Société des Mines de la Tontouta

Date : 05 février 2018  
N/Réf. : SMT n° 031/2018-MMu  
Objet : Modification du projet d'exploitation Henriette

## Modification sur le projet d'exploitation Henriette.

### Première période quinquennale (N+5)

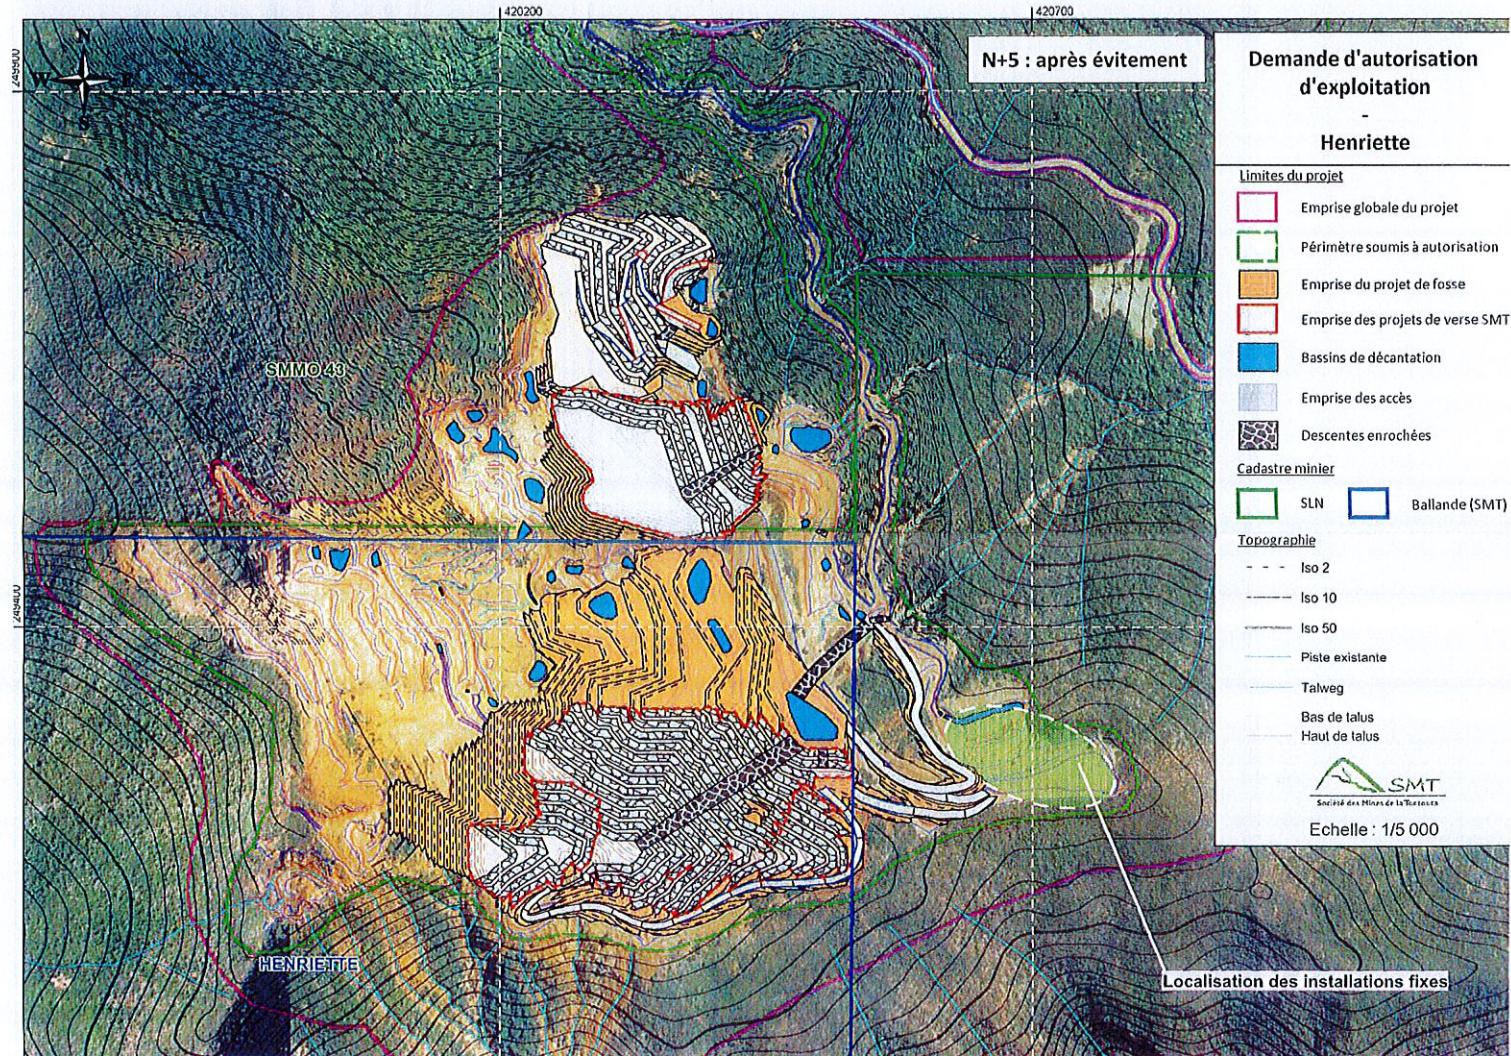
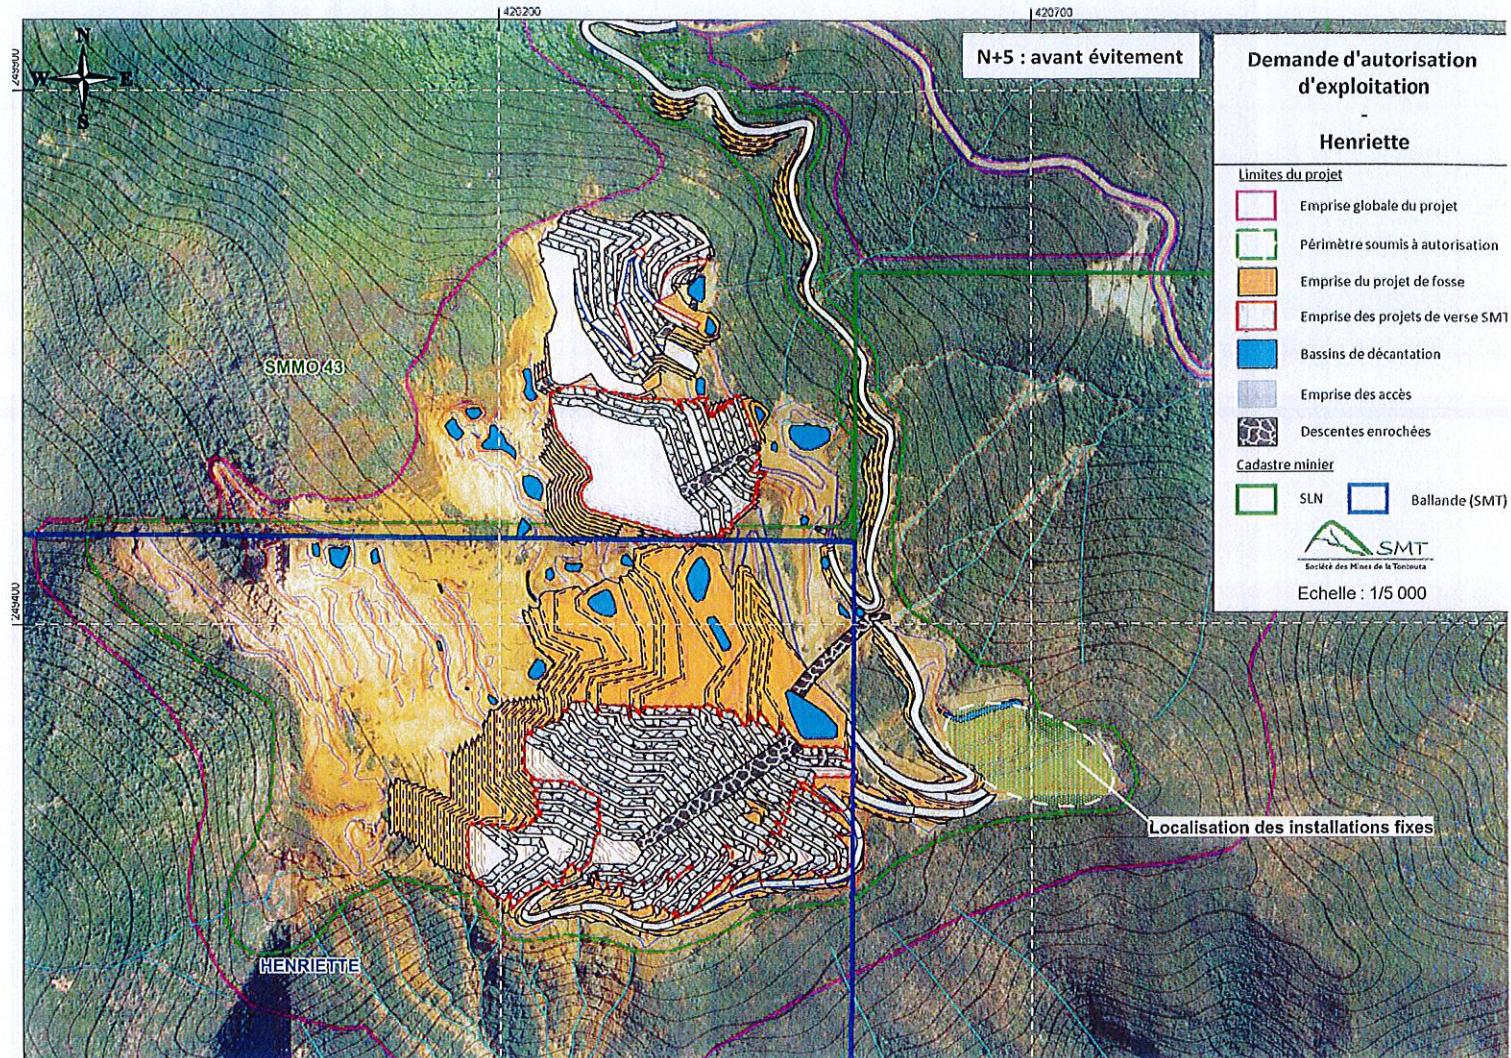
Le relevé topographique de précision effectué par la SMGM a permis d'obtenir un tracé de meilleur définition de la piste d'accès aux carrières Henriette et SMMO43. Ce tracé sera donc conservé sans retalutage et donc sans défrichement associé. Des voies de garage seront aménagées pour permettre le croisement des camions de roulages. Ainsi, sur la première période quinquennale seulement **0,23ha** seront défrichés contre 0.79ha initialement envisagés. Le tracé de la piste engendrait effectivement 0.56ha de défrichement uniquement lié à la reprise de ces talus. Il n'y aura donc que les patches de végétation résiduels présents au sein de la future fosse qui seront défrichés.

### Deuxième période quinquennale (N+10)

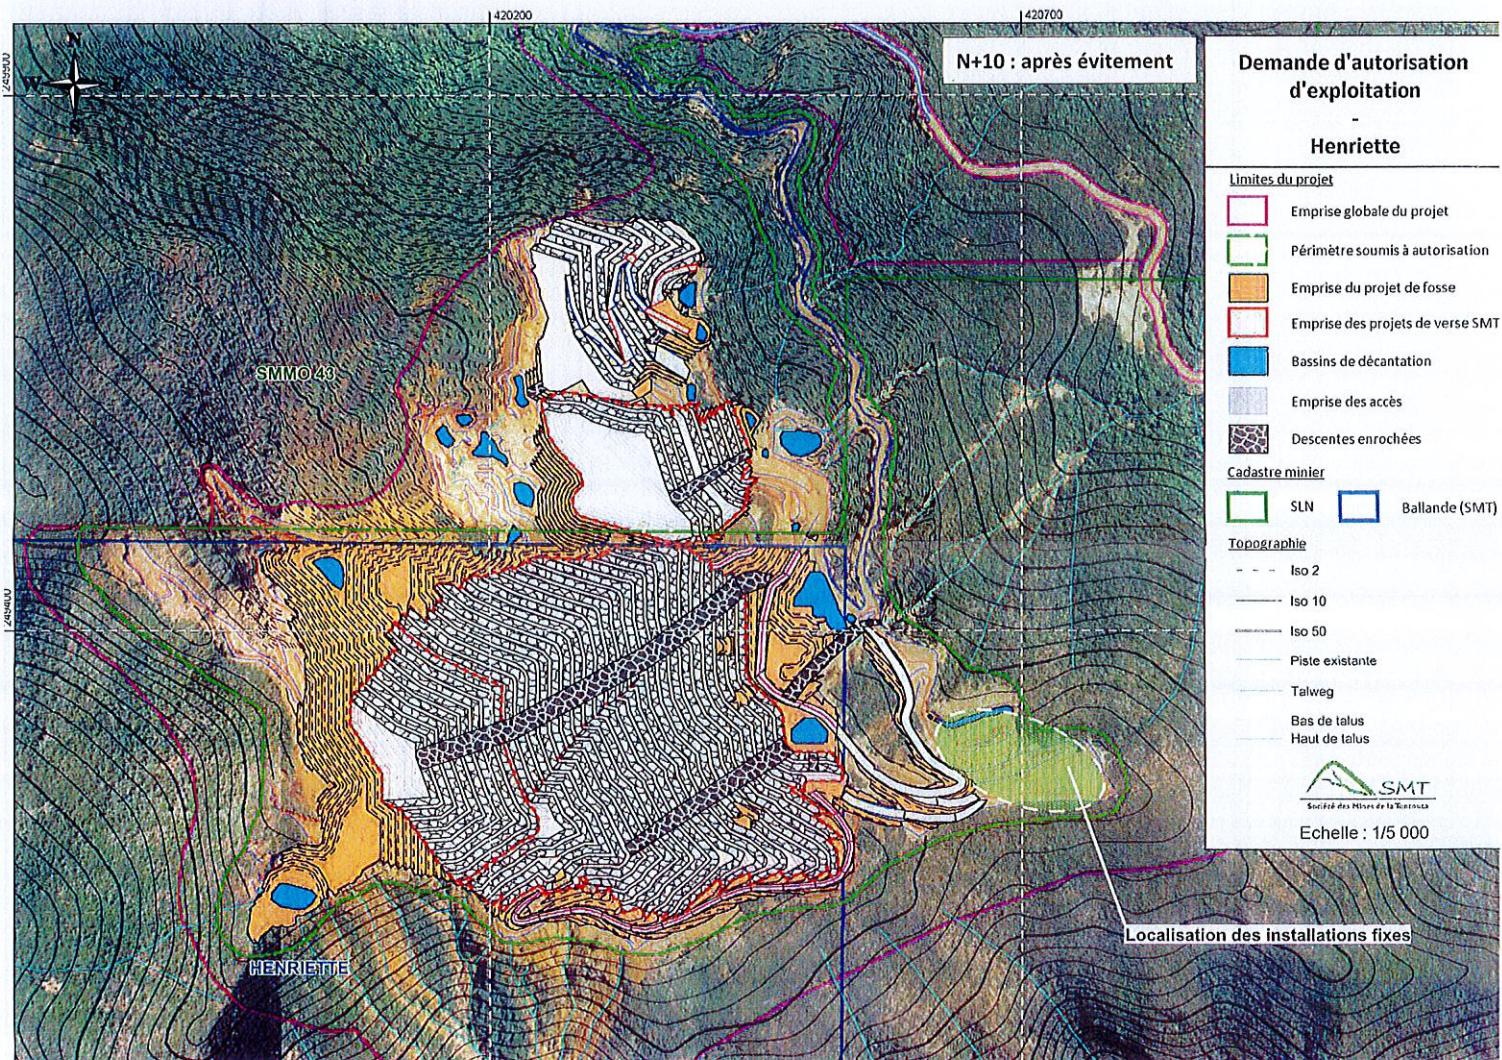
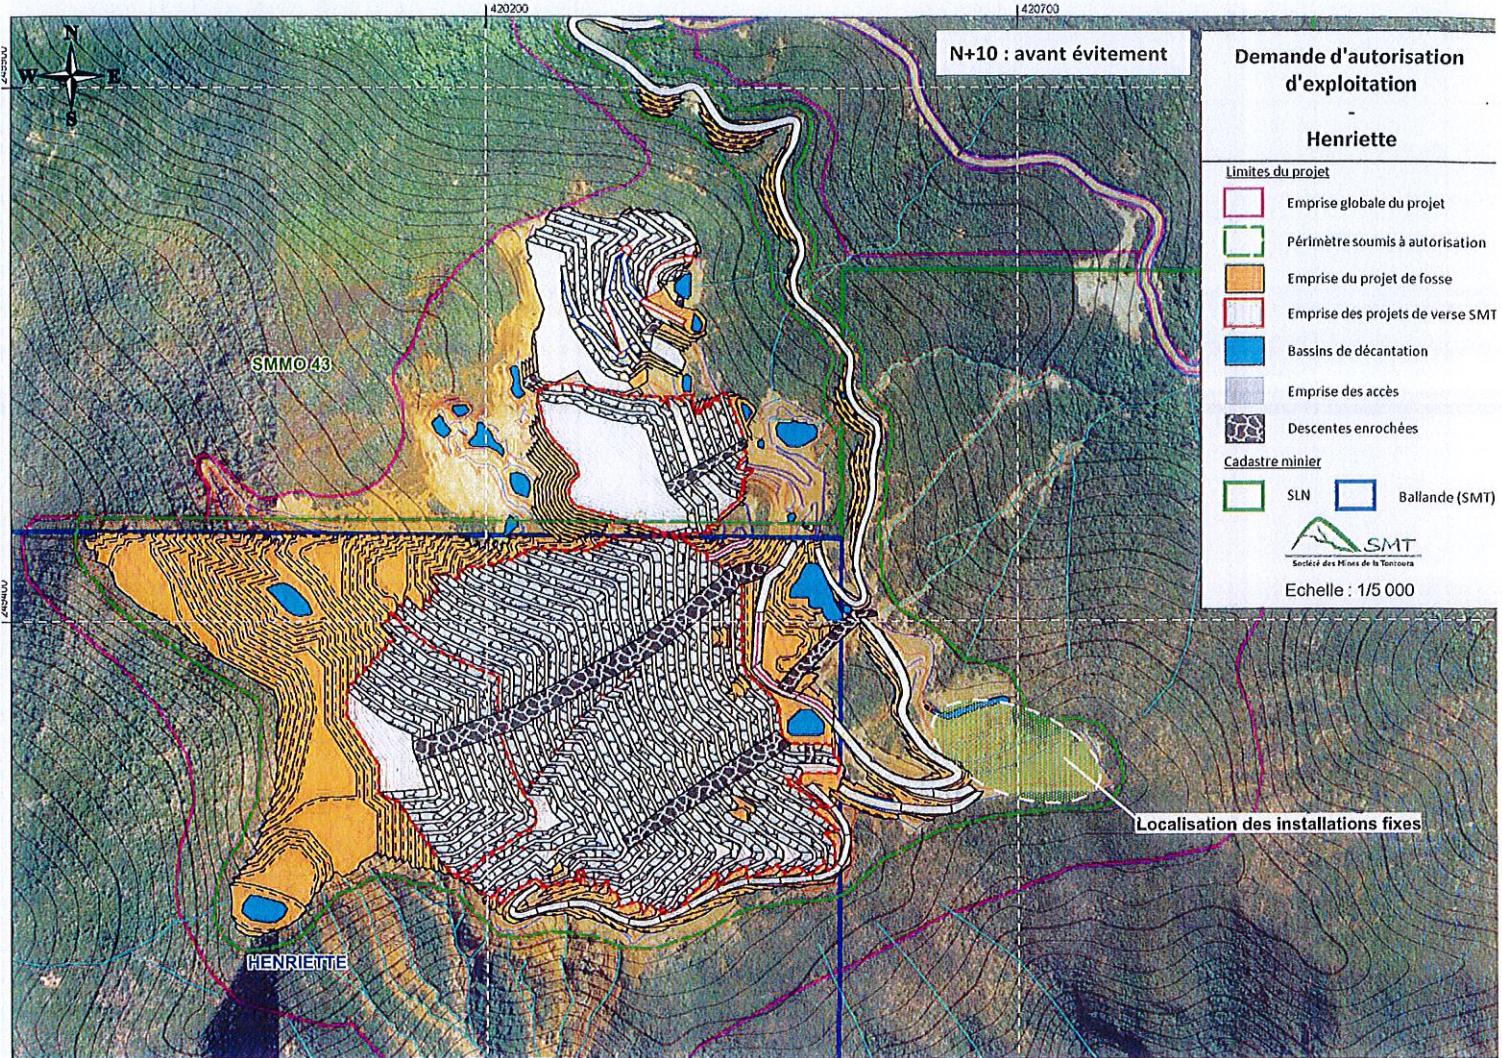
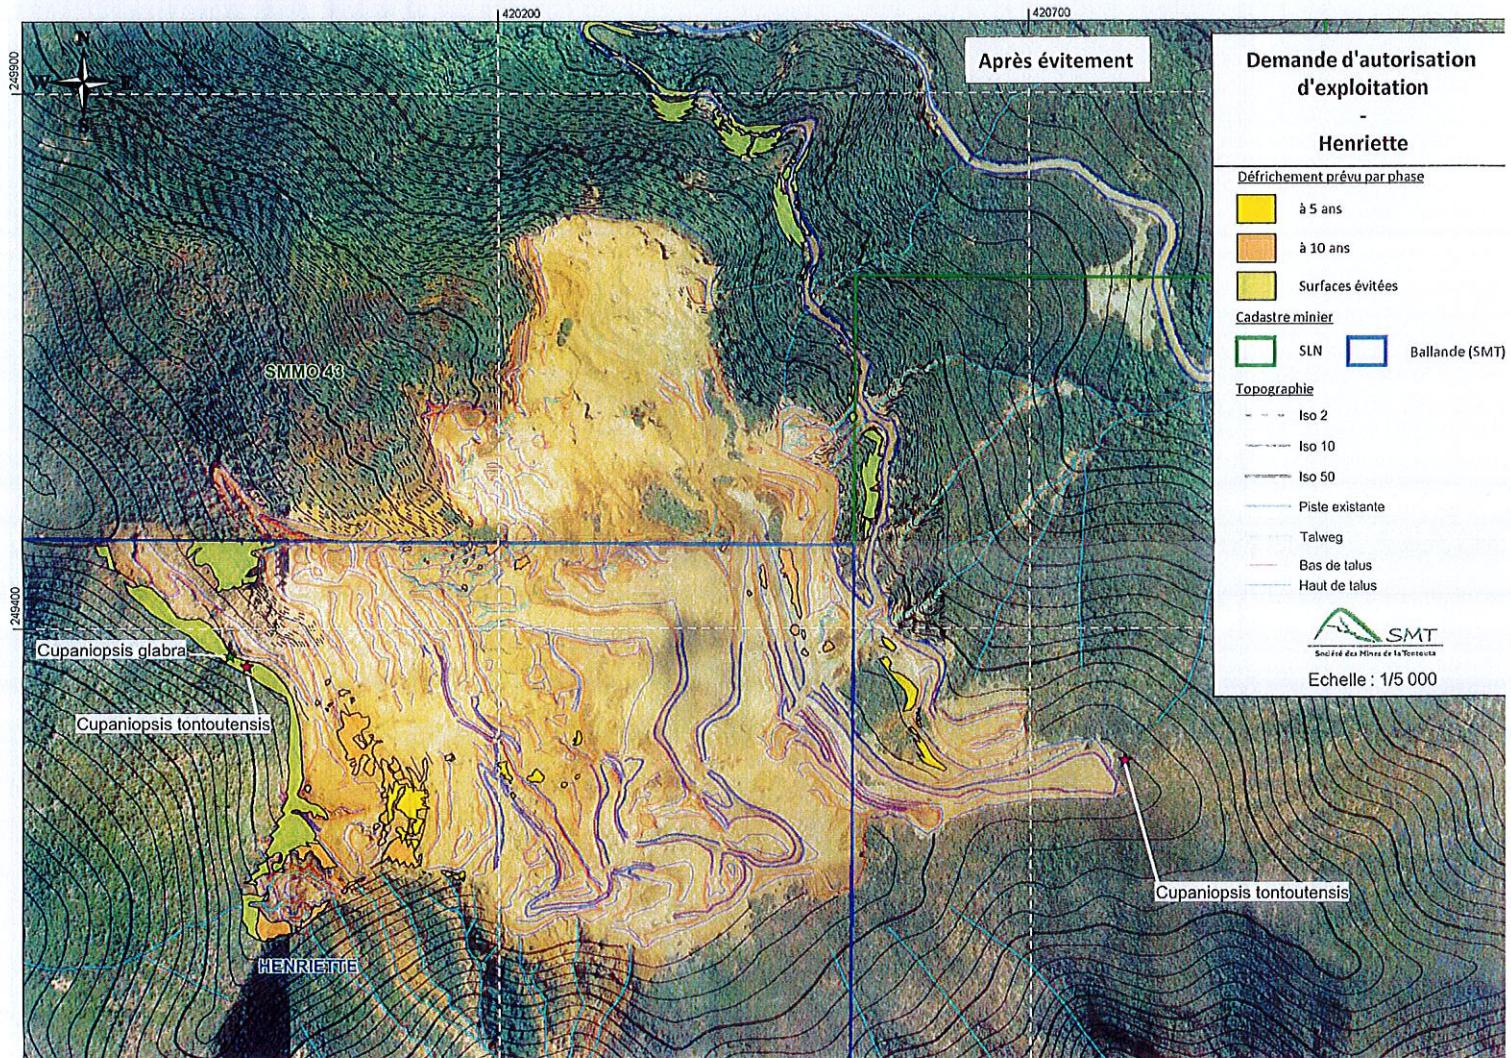
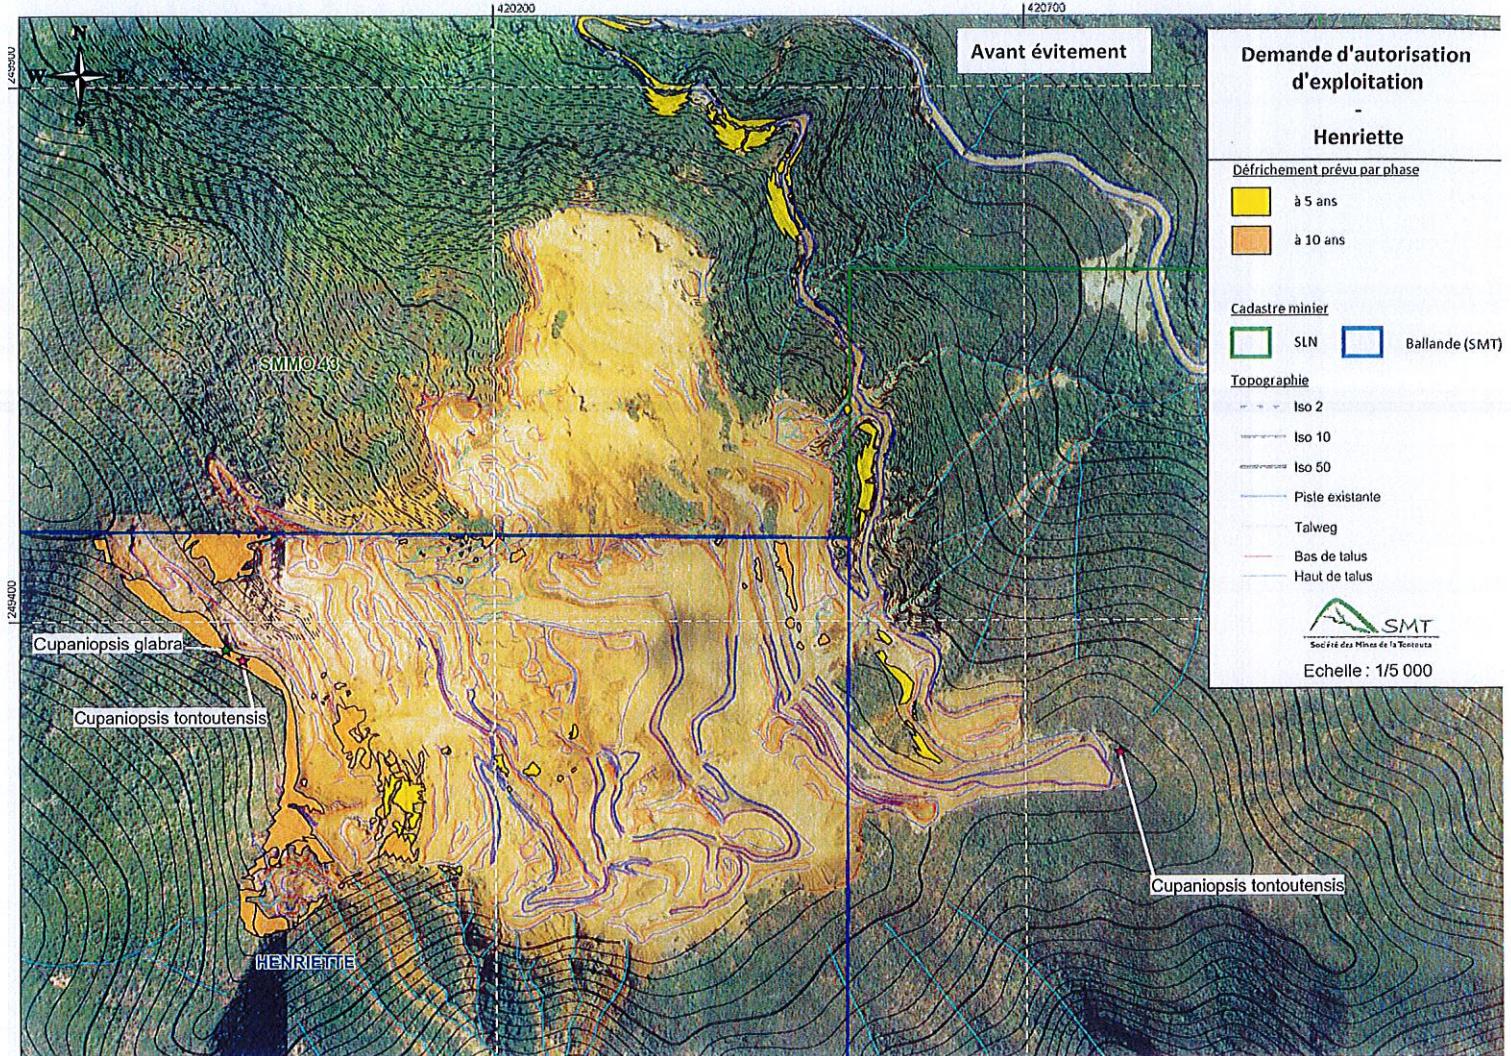
La partie supérieure de la fosse a été redéfinie afin de ne pas défricher la zone ouest de la crête. En effet, en l'état actuel des connaissances, les données géologiques ne nous permettent pas de justifier aujourd'hui l'intérêt du défrichement de ce secteur. Ainsi, sur la deuxième période quinquennale seulement **0,52ha** seront défrichés contre 1.38ha initialement envisagés. Le défrichement de la zone de crête engendrait effectivement 0.82ha de défrichement uniquement lié à la supposition d'une reprise de l'exploitation de la zone haute. Il est également important de noter que ce secteur comporte les deux espèces *Cupaniopsis tontoutensis* et *Cupaniopsis glabra*. L'évitement de cette zone nous permet donc d'éviter également le défrichement de ces deux espèces classées en espèces protégées. Elles ne seront ainsi plus à dénombrer.
